2号機燃料デブリの試験的取り出しに関する実施計画の 変更認可申請について

2023年12月26日

東京電力ホールディングス株式会社

指摘事項

2－1. DPTEコンテナ吊り上げ時の落下対策及び影響評価

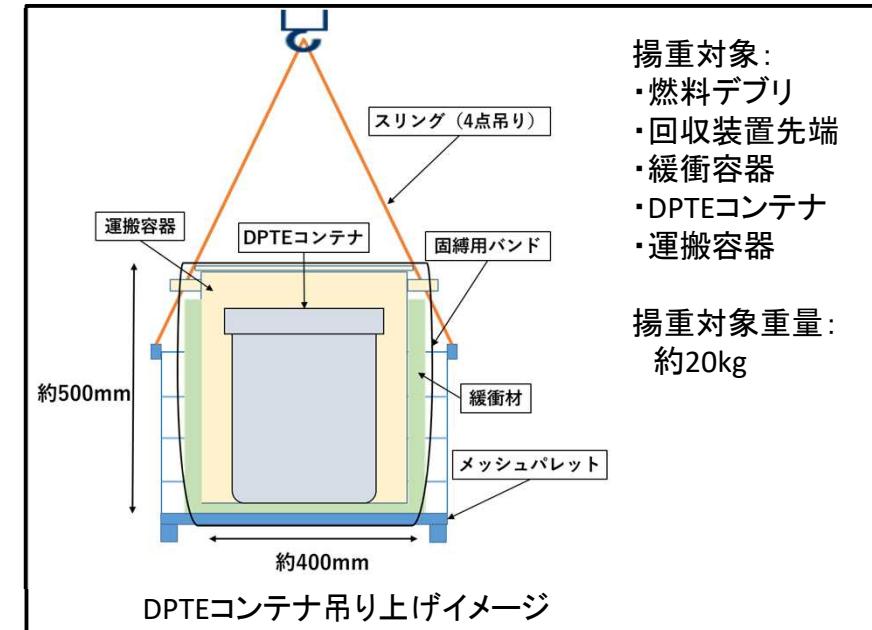
No.	実施日	指摘事項
1	2023.9.11 技術会合	事業所外運搬における一連の作業フローに関して、DPTEコンテナの線量率を測定して基準線量率以上と以下の分岐箇所について、この基準線量率が幾らであるのか、と、その基準線量率を設定した考え方を示すこと。
2	2023.9.11 技術会合	建屋内運搬の被ばく評価を示すこと。
3	2023.9.11 技術会合	大物搬入口の1階から2階に燃料デブリを運搬する際の落下評価の有無について示すこと。例えば、落下するとした場合の評価において、漏えいしてしまった場合の影響評価を行っているのか。もしくは破損しないということであれば破損しないとする考え方や評価を示すこと。
4	2023.9.11 技術会合	ダスト管理エリアの考え方について、例えば使用施設等の基準への適合に関してどのような考え方でエリア設定をされているのか示すこと。
5	2023.9.11 技術会合	臨界評価においてU-235で代表していることの妥当性について説明すること。
6	2023.11.2 技術会合	コンテナ落下評価について、「DOE HANDBOOK」の粉体落下の飛散率評価式（4.4.3.1.3節 4-5式）について、ダストの舞い上がり影響も含んだ計算式であることの根拠、「DOE HANDBOOK」と計算値との繋がりを説明し、飛散率0.15%の妥当性を示すこと。また、ダスト飛散せずに床に残った場合の雰囲気への影響を加味した上で、落下後の影響緩和策・回収策を示すこと。 評価条件がデブリ重量を3gとしていることを示すこと。基準線量は24mSv/h(4g)としているので、保守的にやるのであれば、4gで評価すべきではないか。使い分けの考え方について説明すること。各根拠はまとめ資料に示すこと。

- 燃料デブリを収納したDPTEコンテナの建屋内運搬に際し、電気チェーンブロックによる揚重作業を計画することから、以下の落下防止対策を計画する。また、万が一落下した場合の落下影響評価、漏えい時の影響緩和対策を以下に示す。

- DPTEコンテナを運搬容器に格納し、
バンドで固縛
- メッシュパレットの4点吊り
- 電気チェーンブロックの定期自主検査
- 使用機器の作業開始前点検

- 落下によって燃料デブリが漏えいした場合の敷地境界での実効線量は約4μSv(暫定値)であり、周辺の公衆に対し著しい放射線被ばくのリスクを与えることはない。
- 落下時の飛散ダストによる作業エリアの雰囲気線量率の増加は約2μSv/h(暫定値)。

DPTEコンテナを取り外す際の基準線量率と設定の考え方

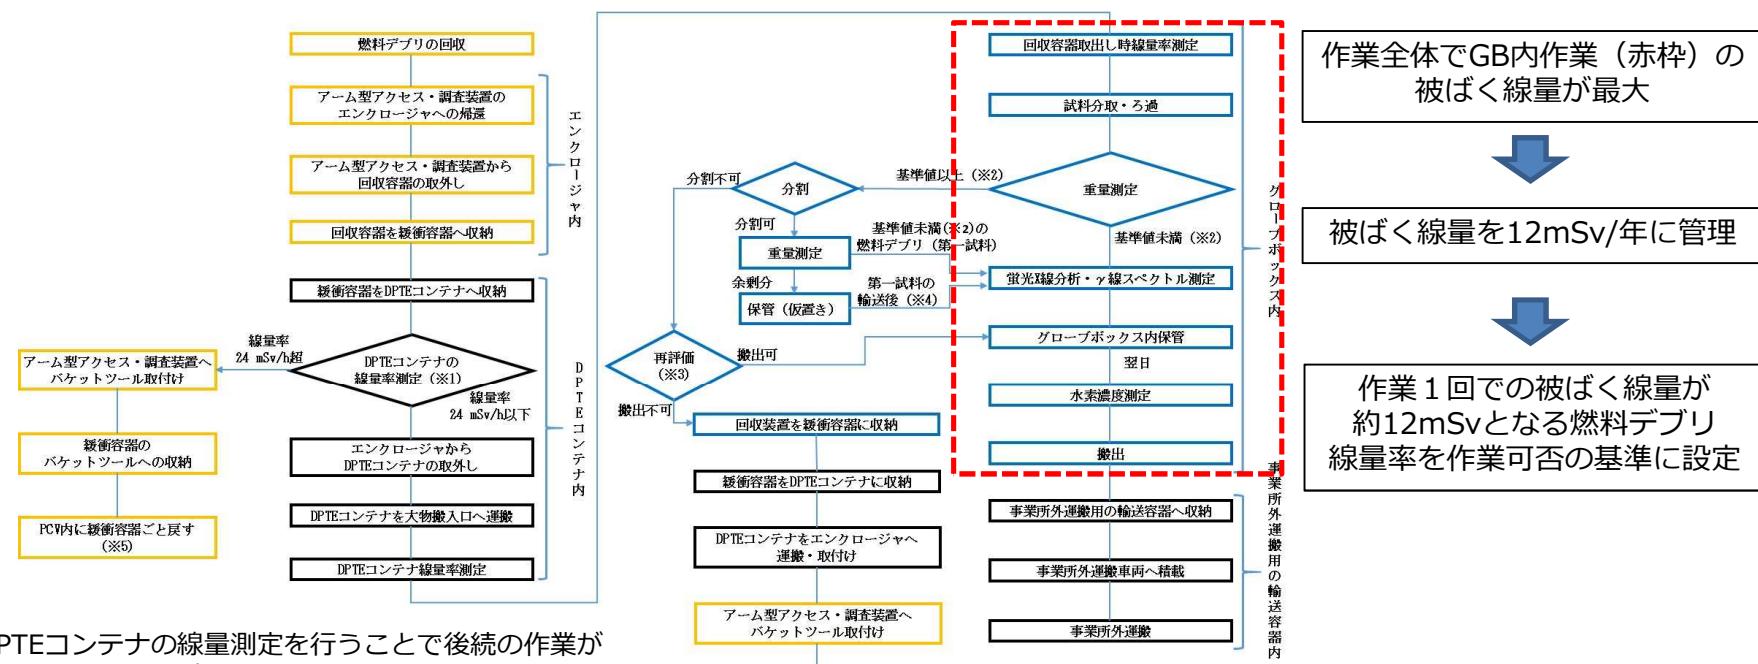
指摘事項No.6

■ 基準線量率 : 24mSv/h

- 作業全体で最大となるGB作業の被ばく線量は12mSv/年を目標に管理（想定する作業量と個人の確認線量を踏まえて目標を設定）
- 燃料デブリからの線量率が24mSv/h(20cm位置)の場合、作業1回での個人最大想定被ばく線量は11.6mSvであることから、基準線量率を24mSv/hに設定

- 回収試験の平均回収量1gに対して、1gの燃料デブリからの線量率は約6mSv/h (20cm位置)と想定され、個人最大想定被ばく線量は2.9mSvとなることから、作業は4回程度可能な見込み
- 基準線量率超過時はPCV内へ戻す
